Plan Local d'Urbanisme

Commune de
Vantoux

Modification N°1

NOTICE DE PRÉSENTATION

Extrait du règlement graphique du PLU – APRES MODIFICATION

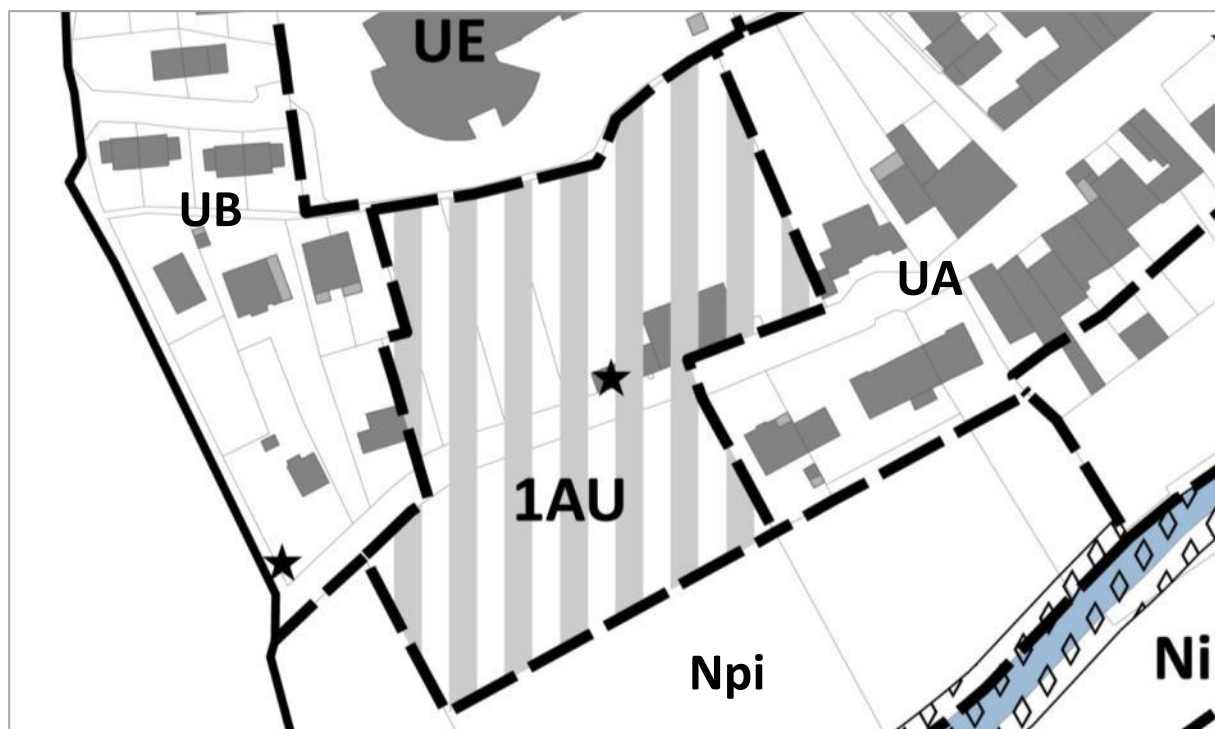
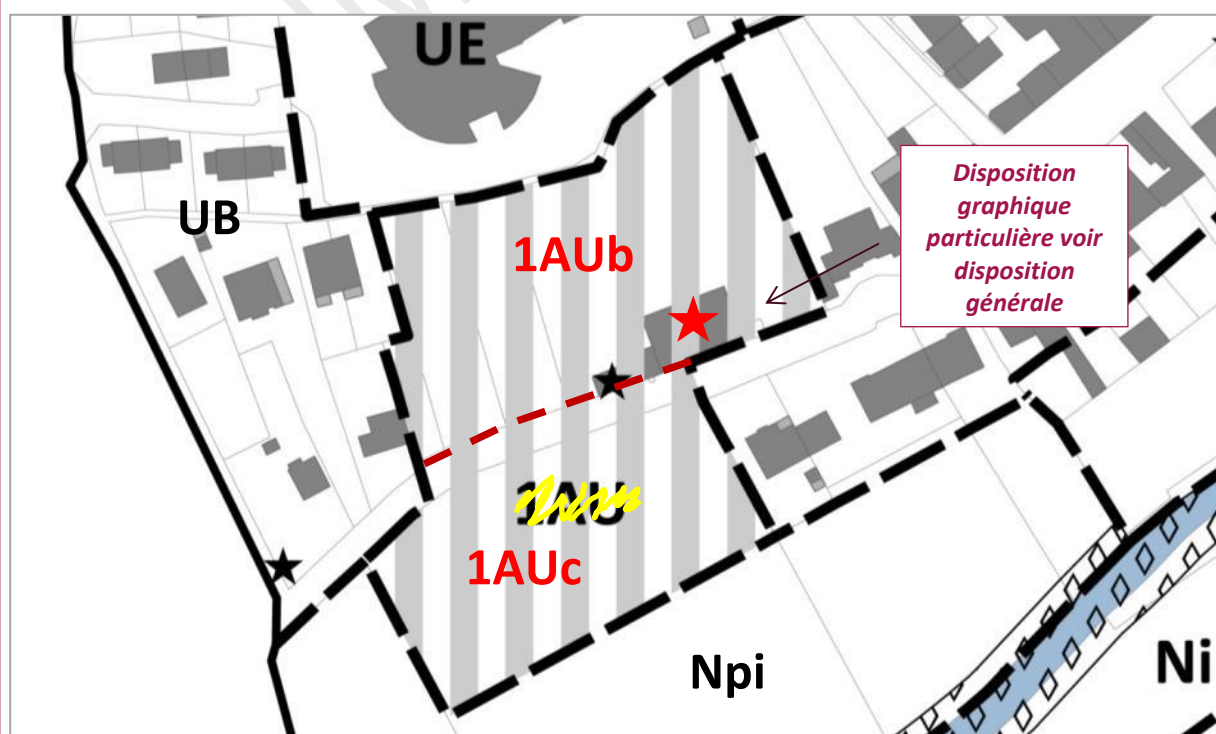
Comme évoqué au chapitre 4.2 « Évolution concernant l’OAP située en partie nord de la rue Jean-Julien Barbé », et pour consolider le principe de préservation de l’alignement de la façade sur rue de la construction attenante au lavoir, une protection sur l’ancien corps de ferme est ajoutée au règlement graphique qui renvoi au chapitre 1.5-B « Préservation du patrimoine local des dispositions générales du règlement écrit (cf. page 8 règlement du PLU avant modification) :

★ **Constructions situées 12 rue Jean-Julien Barbé : en cas de démolition-reconstruction des deux bâtiments (construction principale et annexe), la nouvelle façade sur rue de la construction principale devra être implantée à l’alignement de la rue Jean-Julien Barbé.**

Extrait du règlement graphique du PLU – APRES MODIFICATION

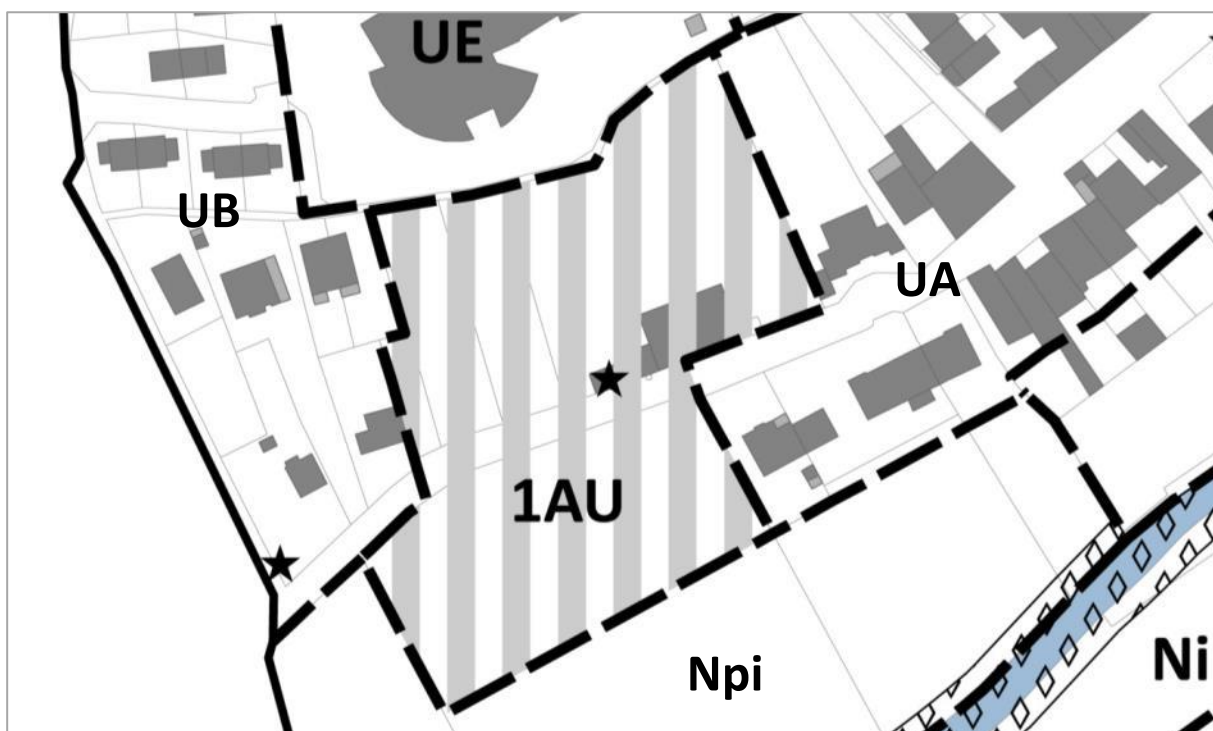
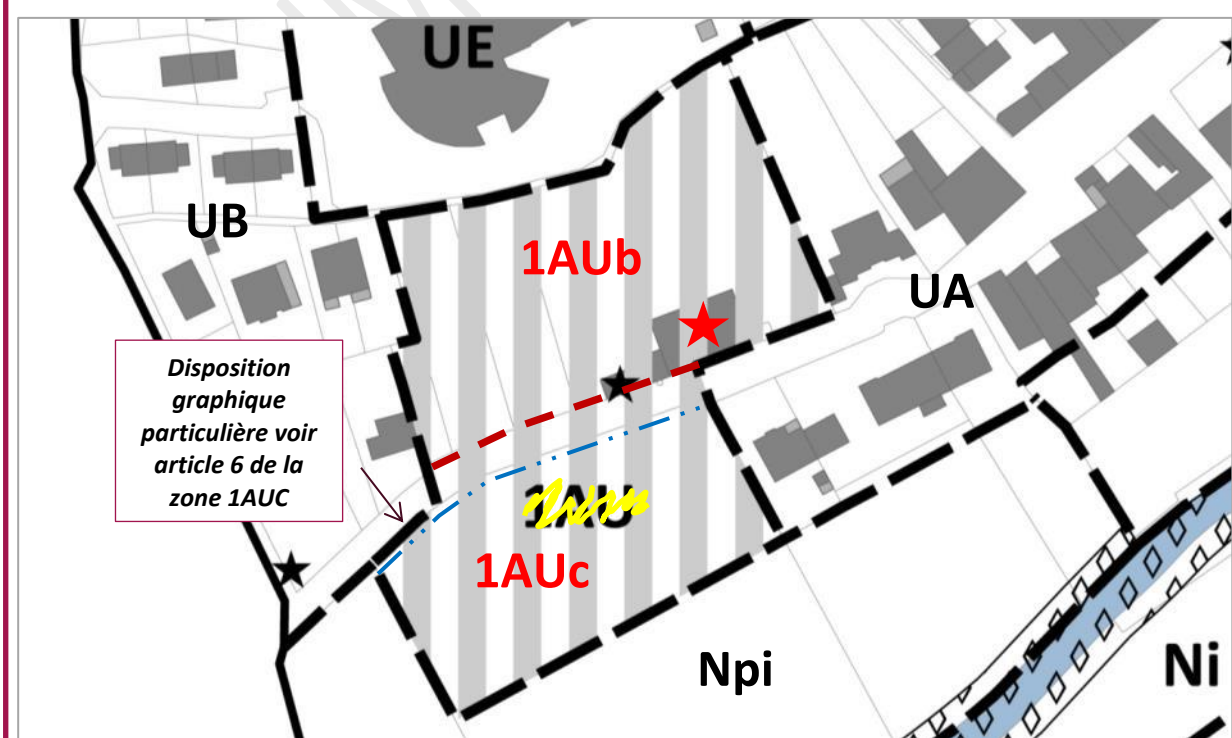
Comme évoqué au chapitre 4.3 « Évolution concernant l’OAP située en partie sud de la rue Jean-Julien Barbé », la collectivité souhaite faire figurer un repère graphique délimitant la future limite parcellaire entre domaine public et terrains privés destinés à la réalisation d’une future opération en zone 1AUc. Ce trait permettra ainsi de mesurer précisément le recul de 6 mètres par rapport à l’alignement où la limite qui s’y substitue imposés au règlement de la zone.

La collectivité décide de rajouter une indication réglementaire graphique avec un renvoi à l’article 6 de la zone 1AU (cf. voir chapitre 4.5)

Extrait du règlement graphique du PLU – APRES MODIFICATION

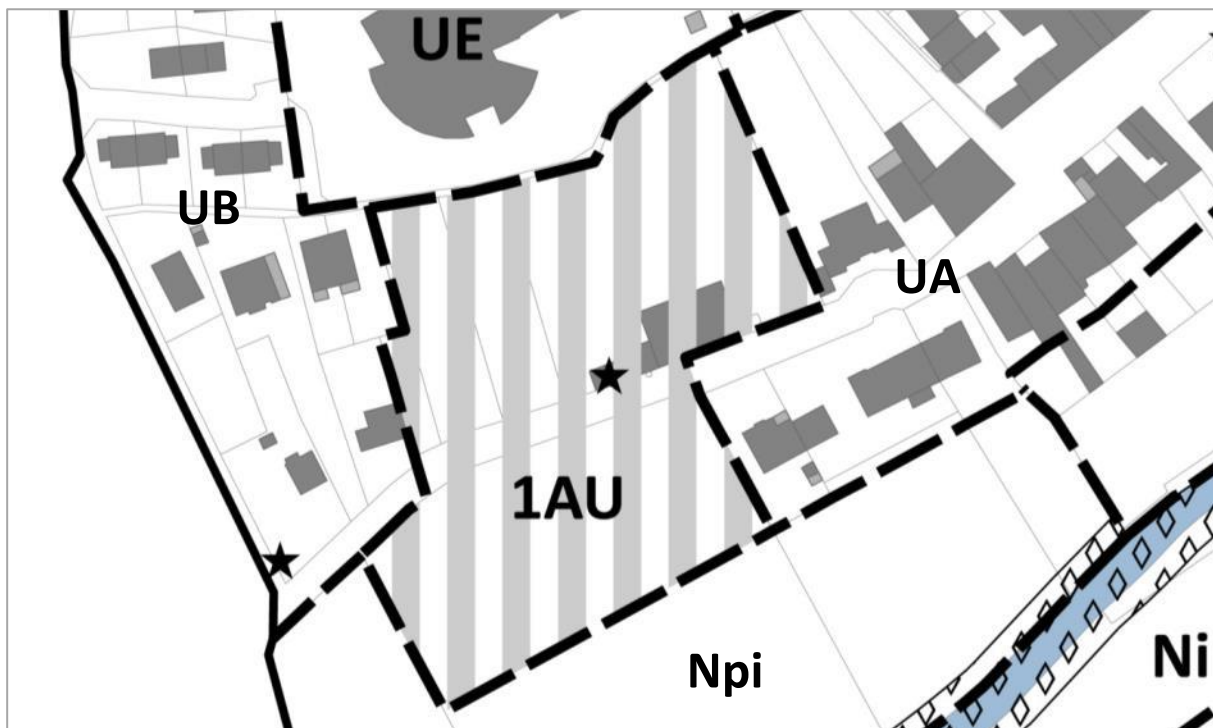
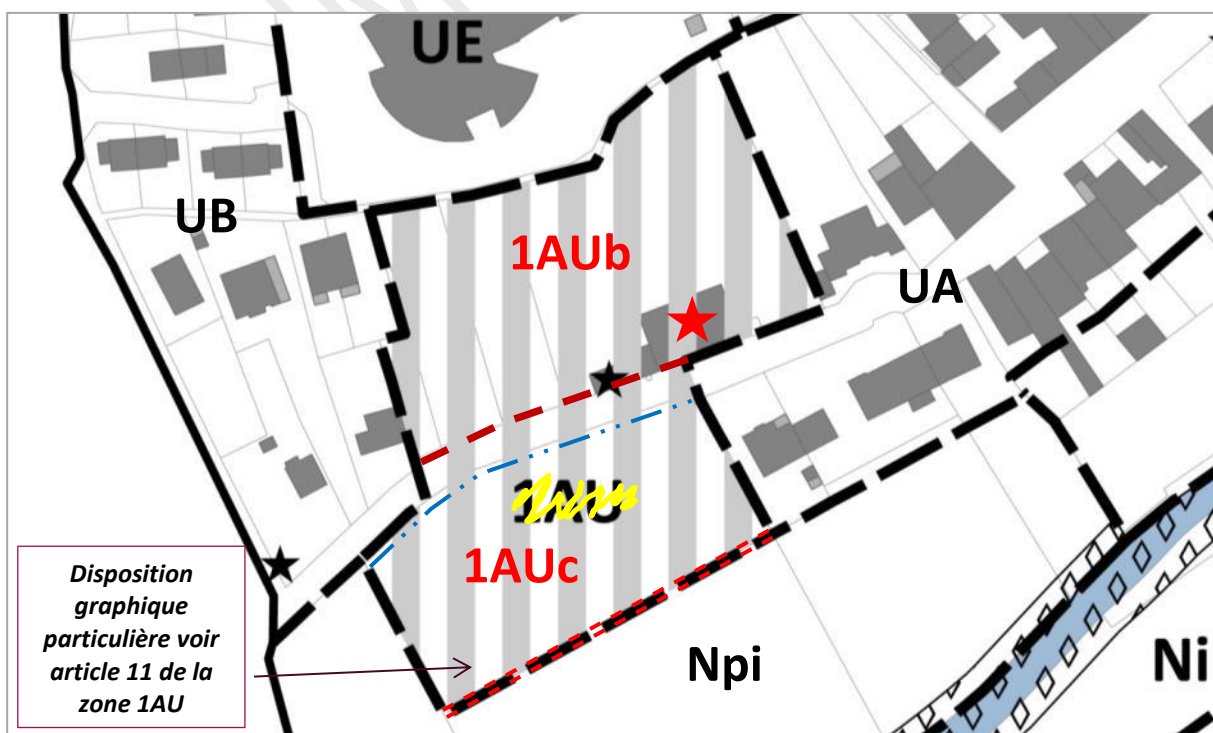
Comme évoqué au chapitre 4.3 « Évolution concernant l’OAP située en partie sud de la rue Jean-Julien Barbé », et pour consolider le principe de percées visuelles entre la rue et le parc communal, la collectivité souhaite permettre une adaptation réglementaire sur les dispositifs de clôture possibles en fond de parcelle, afin d’autoriser la pose d’un simple grillage.

Cette adaptation étant très spécifique et pour une seule limite de la zone 1AUc nouvellement créée, la collectivité décide de rajouter une indication réglementaire graphique sur cette limite avec un renvoi à l’article 11 de la zone 1AU autorisant la pose d’un simple grillage (cf. voir chapitre 4.5)
